# 柏崎刈羽原子力発電所第7号機 工事計画認可審査における主な説明事項

2019年9月10日  
東京電力ホールディングス株式会社

## [ 1 ] 詳細設計段階における設計変更

# 【1-1】中央制御室待避室の遮蔽設計の見直し

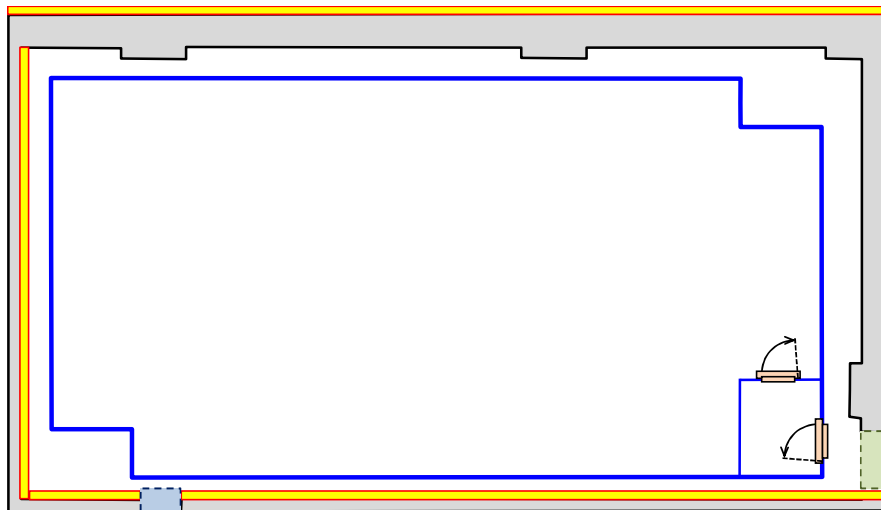
- 中央制御室待避室の遮蔽設計について，居住性向上のため，遮蔽扉の設置及び遮蔽をコンクリート遮蔽に変更し，運転員の居住スペースを拡大する。

# 【1-2】5号機原子炉建屋内緊急時対策所の遮蔽設計の見直し(1/2) **TEPCO**

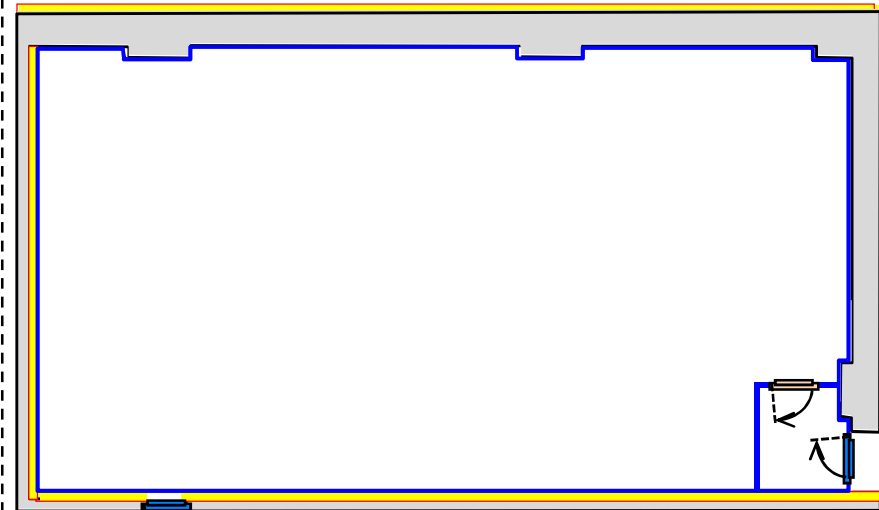
- ・ 緊急時対策所対策本部の高気密室について，居住性向上のため高気密室架構から鋼鉄ライニング構造に変更し，緊急時対策所要員の居住スペースを拡大する。

# 【1-2】5号機原子炉建屋内緊急時対策所の遮蔽設計の見直し(2/2) **TEPCO**

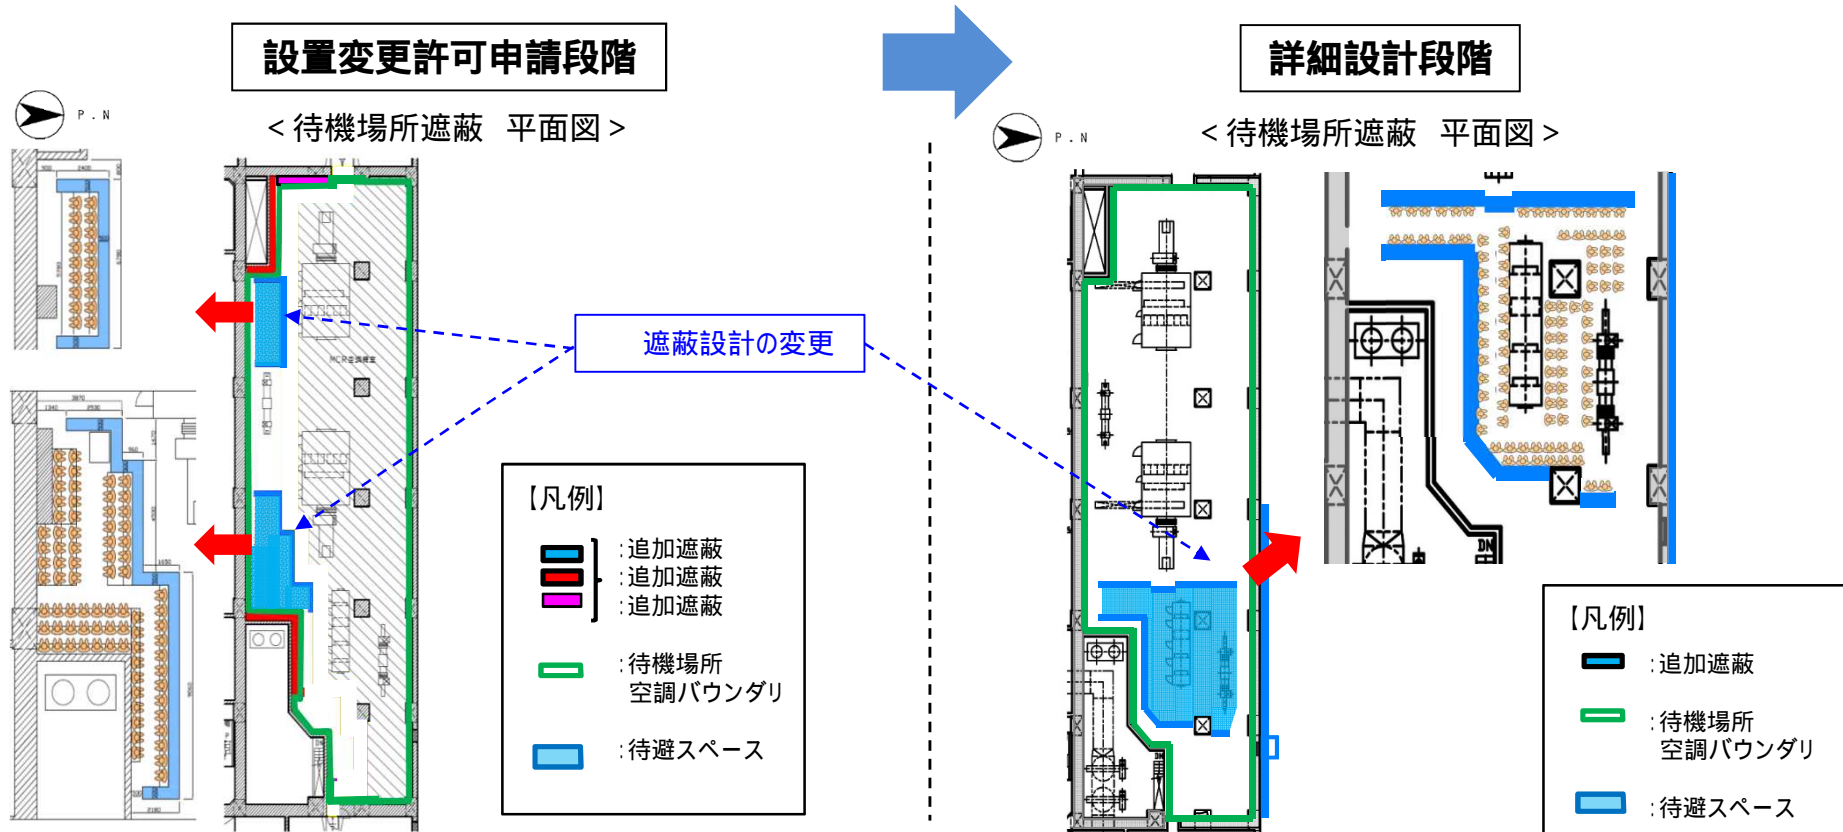
- 緊急時対策所待機場所の遮蔽設計について，要員の運用性向上のため，遮蔽設計の変更を行う。

【1-3】5号機原子炉建屋内緊急時対策所用可搬型電源設備の保管方法の変更(2/2) **TEPCO**

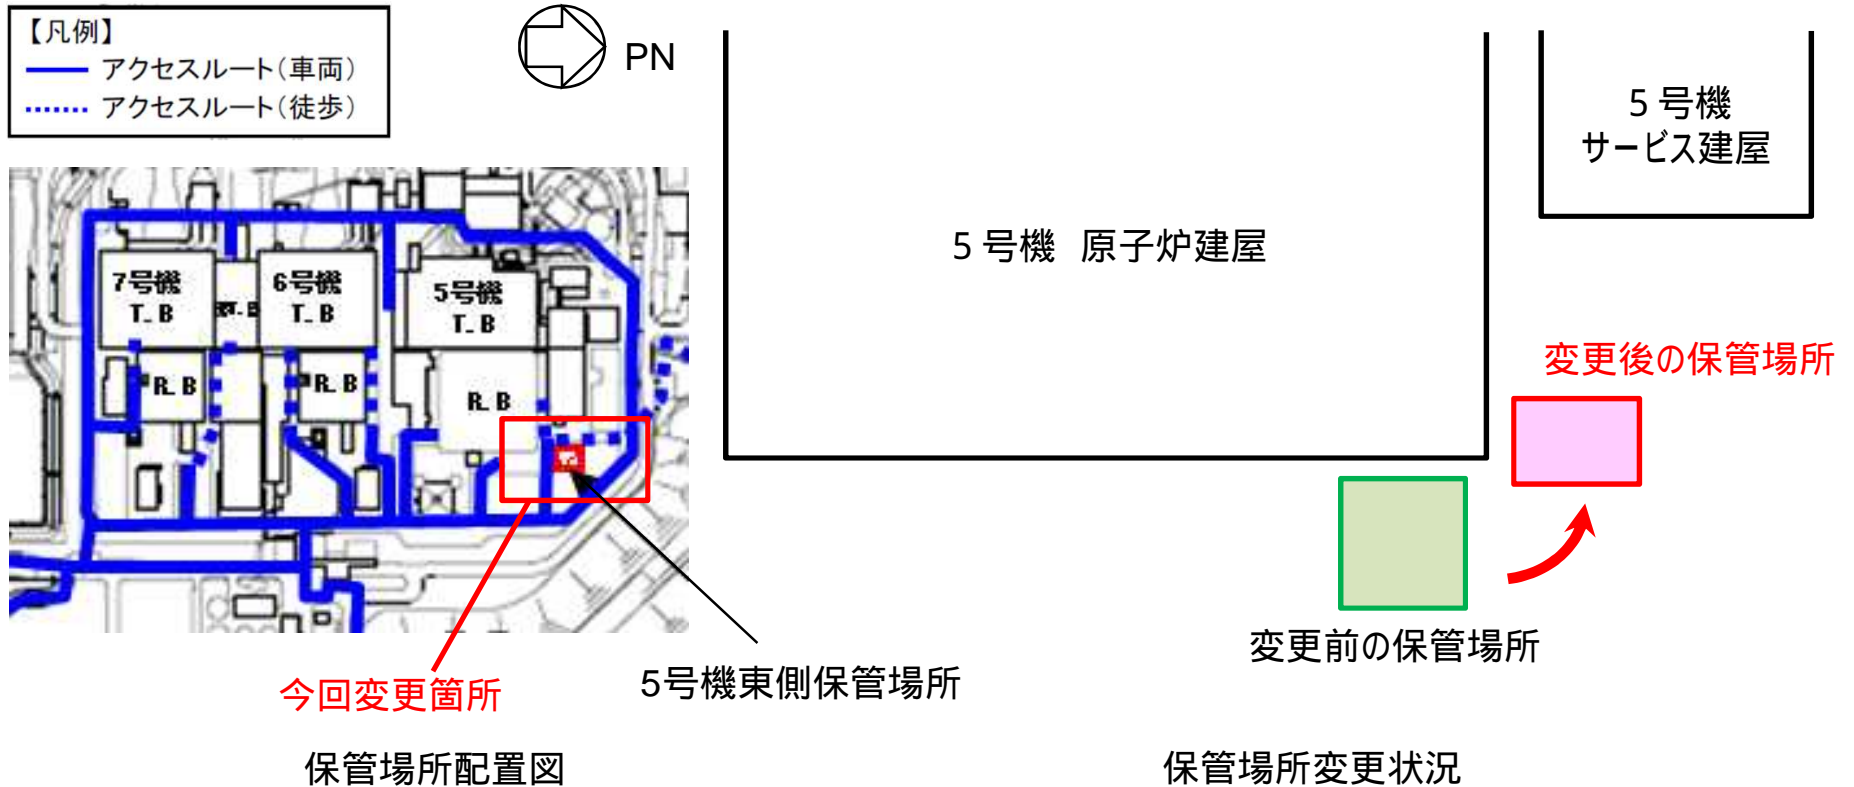
- 5号機原子炉建屋内緊急時対策所用可搬型電源設備（以下，5号機可搬電源という。）について，万一の故障時における復旧の迅速性向上のため，保管場所に固定する設計から保管場所にて車両に積載し配備する設計へ変更する。

- 5号機可搬電源について，保管場所に固定する設計から保管場所にて車両に積載し配備する設計へ変更する。
- 保管場所について，5号機原子炉建屋近傍の計画地から北よりに配置を変更し，他の車両に積載する可搬型電源設備と同様の評価を実施する。

# 【1-4】復水移送ポンプ周りの手動弁の電動弁化及び屋内アクセスルートの見直し(1/2) **TEPCO**

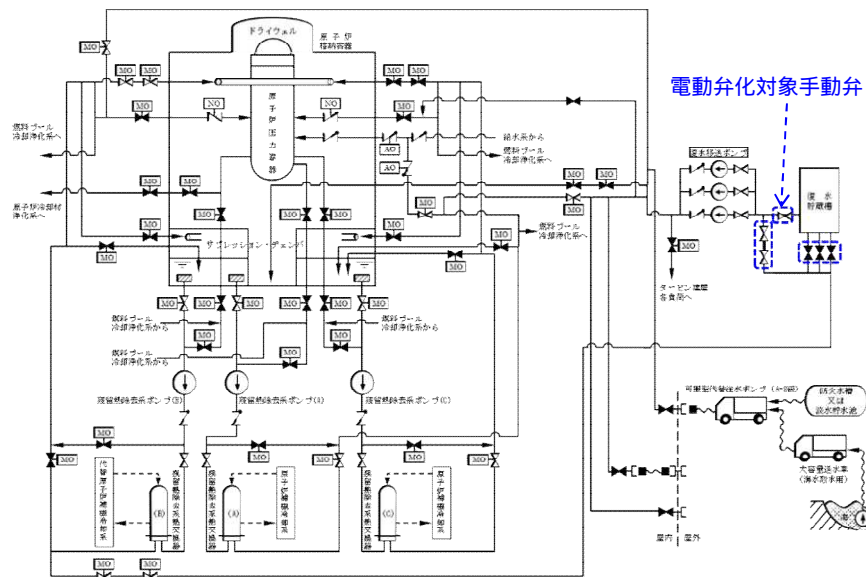
- 代替循環冷却系の操作性向上のため，系統構成で操作する手動弁を電動化し遠隔操作可能な設計 とする。  
弁設置場所での手動操作も可能
- 電動弁化により系統構成による時間を短縮することで，低压代替注水系/格納容器代替注水系から代替循環冷却系への切替時間（復水移送ポンプ停止時間）が短縮され安全性が向上する。
- また，弁設置場所である管理区域にアクセスすることなく、雰囲気線量が高くなる恐れのない非管理区域から遠隔操作することにより，被ばくリスクは低減する。
- なお，弁操作場所の変更に伴い，屋内アクセスルートが変更となる。

# 【1-4】復水移送ポンプ周りの手動弁の電動弁化及び屋内アクセスルートの見直し(2/2) **TEPCO**

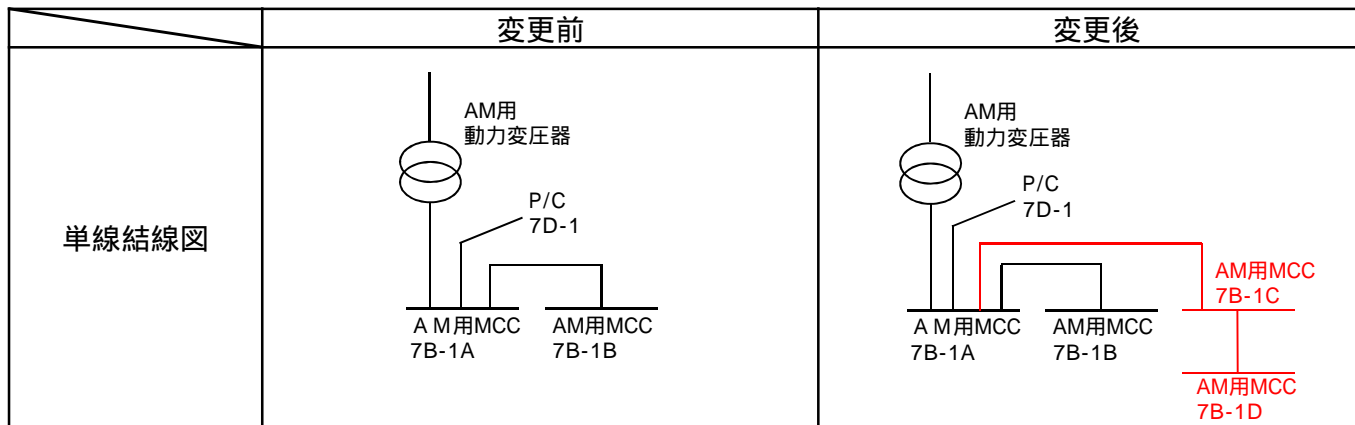
設備設計：代替所内電気設備のうちAM用MCCが追加となる。

重大事故等への対処手順：遠隔による弁操作は、手動による弁操作の想定時間内で操作可能
